## Note technique

### Réacteur EPR de Flamanville

#### Écarts affectant les soudures des tuyauteries principales d'évacuation de la vapeur situées au niveau des traversées de l'enceinte de confinement du réacteur EPR de Flamanville

*Vue d'ensemble des tuyauteries VVP (représentées en rouge)*

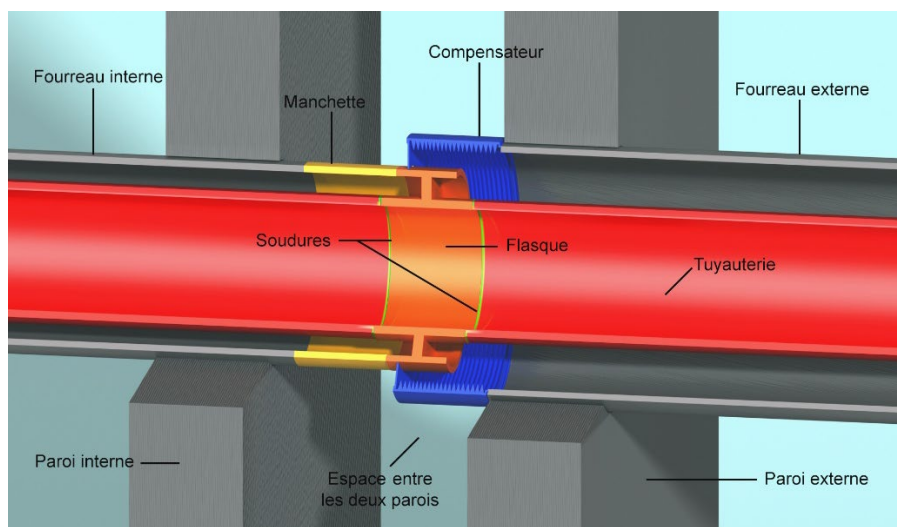
L'instruction a montré que de **nombreux écarts sont survenus lors de ces différentes étapes de fabrication** : matériau d'apport inapproprié, qualification incomplète du mode opératoire de soudage, détection *a posteriori* d'écarts dans la réalisation des essais de recette ayant conduit à surestimer les propriétés mécaniques, assemblages témoins réalisés tardivement et dans des conditions non-représentatives des soudures de production... L'ASN constate ainsi de manière générale une mauvaise maîtrise des opérations et des procédés.

Ces écarts se sont traduits pour les huit soudures de traversées par des valeurs de résilience<sup>4</sup>, obtenues sur des assemblages témoins et sur des pièces sacrificielles, inférieures aux exigences de la démarche d'exclusion de rupture, et dans certains cas à celles du code RCC-M, et présentant une forte variabilité. Les essais ont aussi montré un phénomène de vieillissement sous déformation<sup>5</sup> non maîtrisé et qui ne trouve à ce stade pas encore d'explication satisfaisante.

Par conséquent, l'ASN considère, comme son groupe permanent d'experts pour les équipements sous pression nucléaires (GP ESPN), que les conditions de fabrication nécessaires à l'application d'une démarche d'exclusion de rupture n'ont pas été remplies et que la rupture des soudures ne peut plus être considérée comme hautement improbable, ce qui remet en cause la possibilité de pouvoir mener une démarche d'exclusion de rupture.

L'ASN considère donc que la proposition d'EDF présente des difficultés majeures et que la réparation des soudures de traversées avant la mise en service du réacteur demeure la solution de référence.
